O súťaži
TRENČÍN – MESTO NA RIEKE
Jednoznačný úspech, alebo premrhaná príležitosť?
VÍTAZNÝ NÁVRH – ROZBOR – 8. časť

DETAIL Z VÍTAZNÉHO NÁVRHU s vloženým mapovým podkladom a zvýraznenými výškovými kótami.

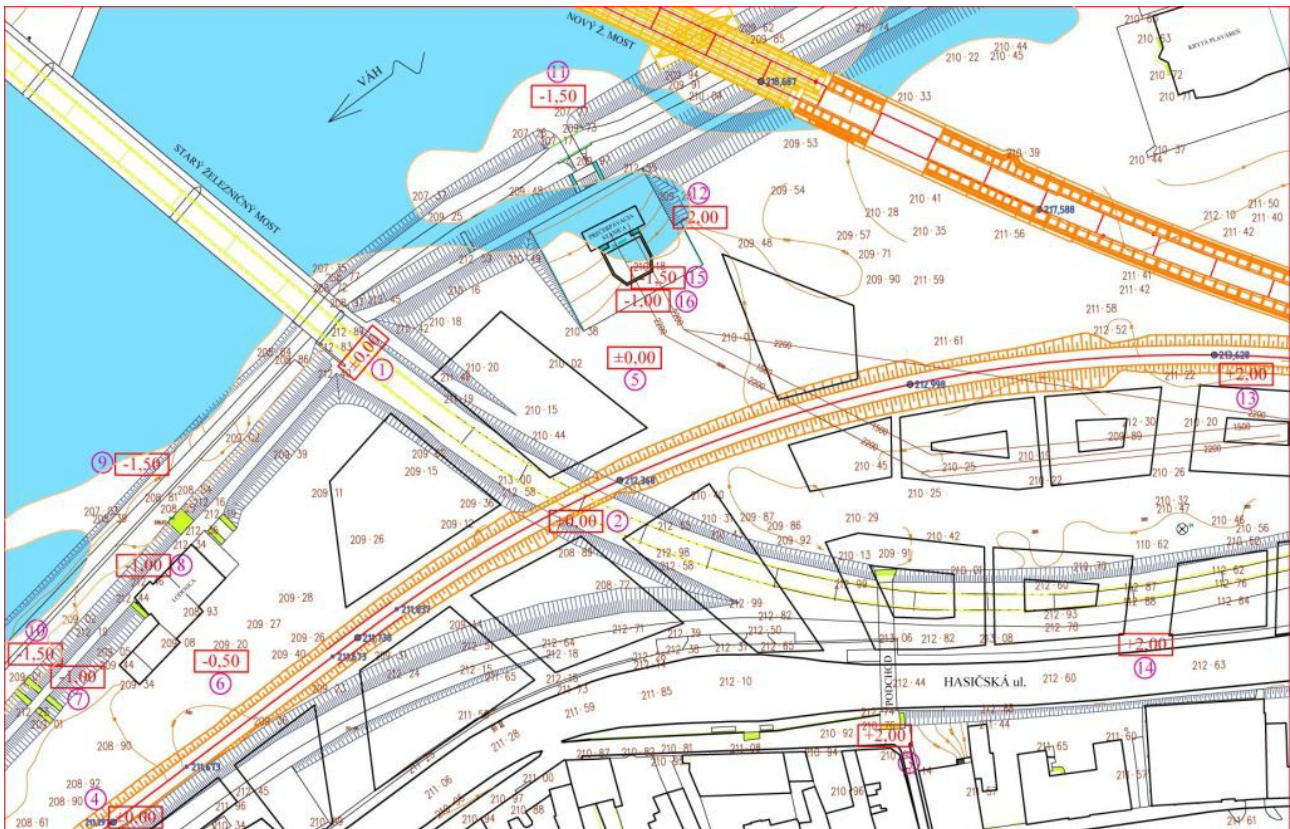
Výškové riešenie terénu je jedným z mnohých problémov tohto územia. Posun „Chynoranskej“ železnice do novej polohy vytvoril ďalšiu bariéru medzi centrom mesta a riekou Váh. Autori tento problém riešia zasypaním nerovností terénu a vytvorením novej úrovne na kóte 0,00. Po tejto novo vytvorenej rovine sú vedené aj tri hlavné pešie spojnice medzi historickým jadrom mesta a nábrežím. O týchto peších trasách som už písal v článku č. 04.

Všetky hlavné pešie trasy križujú „Chynoranskú“ železnicu prerobenú na električkovú trať. Križovanie je úrovňové. Pri električke to nie je problém. Problémom to je pokiaľ po trati chodia vlaky. V takom prípade je toto riešenie neprijateľné. „Chynoranská“ trať má navyše svoj sklon. Nie je to rovina. Potrebuje vystúpať z úrovne pod cestným mostom na teleso „Bratislavskej“ železnice s ktorou pokračuje v súbahu smerom do železničnej stanice. Do doby zrušenia „Chynoranskej“ trate nie je, s najväčšou pravdepodobnosťou, možné sklon železnice meniť.

Ak aj pripustím možnosť, že po zrušení „Chynoranskej“ železnice sa v rámci jej prestavby na električkovú trať zmenia sklonové pomery ostáva stále nevyriešená otázka, čo dovedy?

Ako by mala podľa autorov víťazného návrhu vyzeráť výšková úprava terénu je z výkresu jasné. Čo nie je jasné je to, ako by to chceli zrealizovať. V návrhu som nenašiel stotožnenie nuly s konkrétnou výškou terénu. Môžem to len predpokladať.

Logické by bolo, ak by nula vychádzala z výšky starého železničného mosta prerobeného na promenádu. (bod 1 na mape) Pešia zóna by priamo vychádzala z úrovne mosta a plynulo pokračovala smerom k mestu. Úroveň mosta je na kóte 212,85 m.n.m. Ak je to ale tak, tak na túto kótu by mal byť upravený aj terén v križovaní s „Chynoranskou“ železnicou v bode „2“ a túto výšku má mať aj terén v bode „4“. To by ale znamenalo v bode „2“ prisypať „Chynoranskú trať“ o 61 cm a v bode „4“ až o 99 cm!

V bode „13“ má byť terén upravený na kótu +2,00 m. Teda na výšku 214,85 m.n.m. „Chynoranská“ trať tu má ale výšku 213,63 m.n.m. To znamená zdvihnúť terén o 1,22 m!

Upraviť terén na výšku +2,00 navrhujú autori aj v bode „3“. Vo vyústení uličky k Hasičskej ulici. V súčasnosti je tu výška terénu na kóte 210,95 m.n.m. Ak by sa mala úprava takto realizovať bolo by nutné navýšiť terén o 3,90 m! Čo ja vnímam ako nerealizovateľný nezmysel.

V bode „14“ na Hasičskej ulici by bolo treba pri tejto úprave terénu zvýšiť cestu o 2,25 m!

Zaujímavá je „vyriešená“ aj výšková úprava terénu okolo zachováanej lodenice. Vstup do lodenice z hrádze (bod 8 na mape) je v súčasnosti na výškovkej kóte 212,16 až 212,44 m.n.m. Podľa navrhovanej úpravy by sa mal terén v tomto bode upravovať minimálne. Inak to vyzerá za lodenicou. Tu je v súčasnosti terén na kóte 209,08 m.n.m. Podľa návrhu by sa mal terén upraviť (v bode 6 na výkrese) na kótu -0,50 m, teda na výšku 212,35 m.n.m. To by ale znamenalo navýšiť terén o 3,27 m a prisypať budovu lodenice!
